Atviras architektūrinės idėjos konkursas poilsio namelio Dinozaurų parke Radailių k. (Klaipėdos r.) konceptijai sukurti

Recenzentas VDA prof. Alvydas Klimas

PROJEKTŲ RECENZIJS

4. NAMELIS - APŽVALGOS BOKŠTELIS

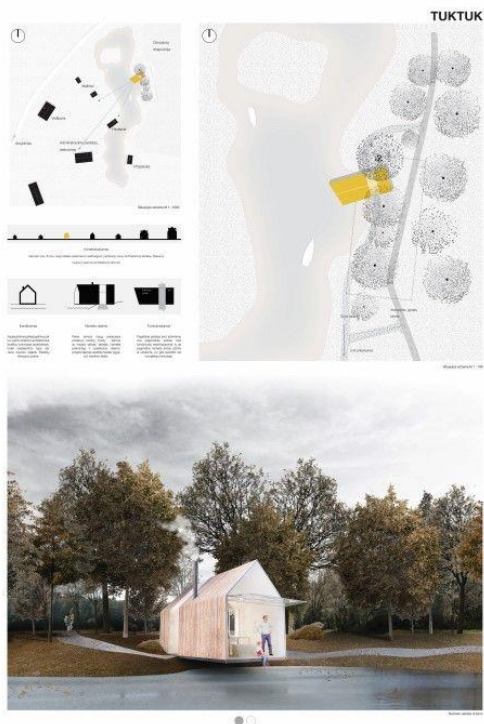
Patekimas į namelį formuojamas nuo apatinio tako lygio amfiteatriniais laiptais, atkartojančiais reljefą, vėliau - stačiais metaliniais laiptais. Tai suteikia galimybę gyventojui pasirinkti patekimo į namelį kelią, patogų nusileisti prie vandens. Patalpos išdėstytos per keturis aukštus. Tai leidžia sumažinti namelio pagrindo plotą (3,56 x3,56), tačiau plotas prarandamas įrengiant laiptines. Visumoje plotas atitinka užsakovo reikalavimus.

Visumoje, namelio koncepcija įdomi. Laiptinių gausa namelyje gali sumenkinti jo funkcionalumą ir patrauklumą. Formuojamos papildomos kolonos namelio palaikymui, neišnaudojant medžių kamienų namelio palaikymui.

5. TUKTUK

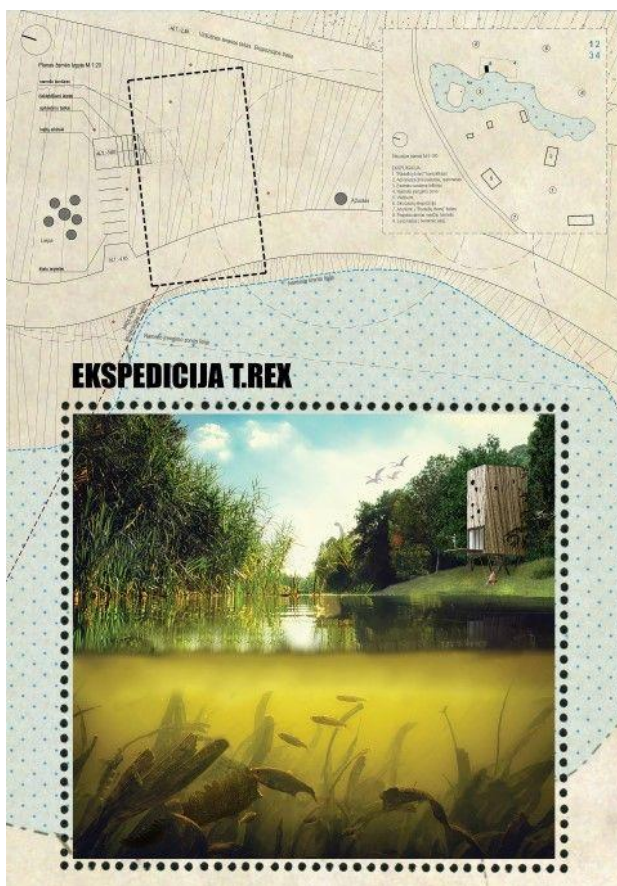
Namelis maskuojamas išorės sienų apdailai panaudojant lentas. Tai dalinai užmaskuoja namelį aplinkoje (susilieja su medžių kamienais, bet kontrastuoja su žalia lapija. Žiemą bus ryškiai matomas.). Tačiau namelis labai išsiskiria aplinkoje savo dislokacija.

Projektuojamas namelis yra per mažas reikalaujami funkcijai, neatsižvelgta į techninės užduoties reikalavimus.

6. EKSPEDICIJA T. REX

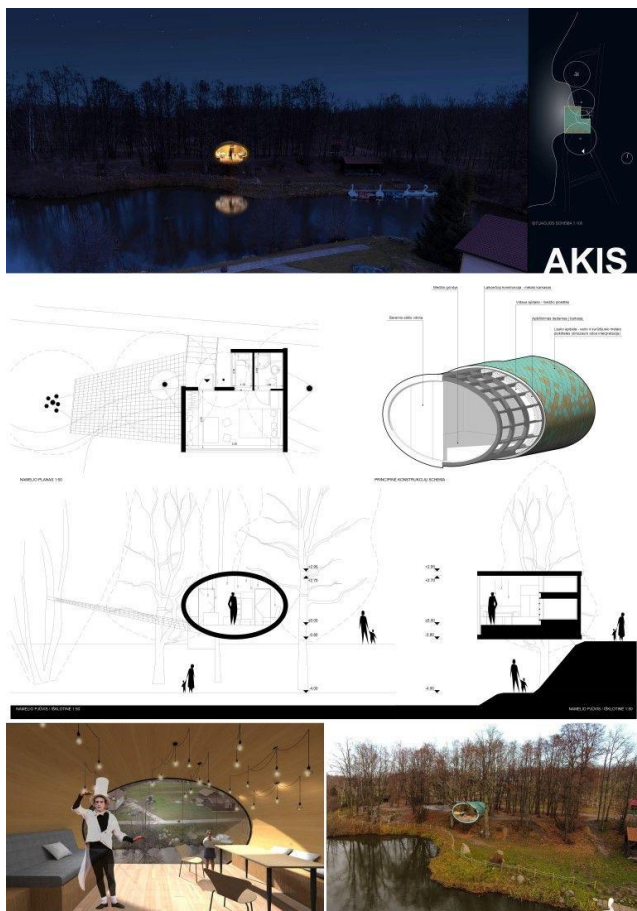
Orientacija pasaulio šalių atžvilgiu tinkama.

Namelis ne tik trumpalaikis gyvenamas būstas, bet ir gamtos tyrinėjimo laboratorija. Langai – apvalūs, nedidelio diametro. Įdomus transformuojamos terasos sprendimas su lyno keliu į salą, tačiau, uždarius terasą (šaltuoju metų laiku) pirmame aukšte nelieka natūralaus apšvietimo. Nesprendžiamas grįžimo klausimas. Trečiame aukšte numatoma paukščių stebėjimo zona papildo laboratorijos įvaizdį.

BALTAS
VILKAS
PILKAS

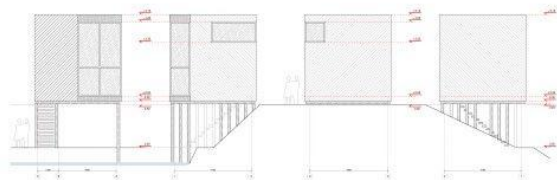
Taisyklingų geometrinių formų namelis amorfinių formų aplinkoje formuoja intrigą, jaudina savo nenuspėjamos veiklos perspektyva. Juoda spalva suteikia solidumo ir kokybės įspūdį.

Parinktas harmoningas namelio dydis. Savo forma ir spalva (juodos dailylentės) kontrastuoja su aplinka.

Aplinkos ir namelio ryšys formuojamas apdailai panaudojant juodai dažytas medžio lentas. Tai dalinai užmaskuoja namelį aplinkoje (susilieja su medžių kamienais, bet kontrastuoja su žalia lapija. Žiemą bus ryškiai matomas. Savo forma kontrastuoja su aplinka.).

Patekimas į namelį per atvirą laiptinę. Patalpos išdėstytos per du aukštus. Tai būtų prielaida sumažinti namelio pagrindo plotą, tačiau atsiradus laiptinei per abu aukštus, neišnaudotas plotas vėl didėja. Susisiekimas tarp aukštų – stačiais laiptais. Dėl mažo ploto svetainės sprendimas labai komplikotas – praktiškai tai koridorius priėjimui prie laiptų į antrą aukštą, trūksta vietos baldams. Antro aukšto ploto galimybė išnaudota ne pilnai: atsirana erdvė per abu aukštus.
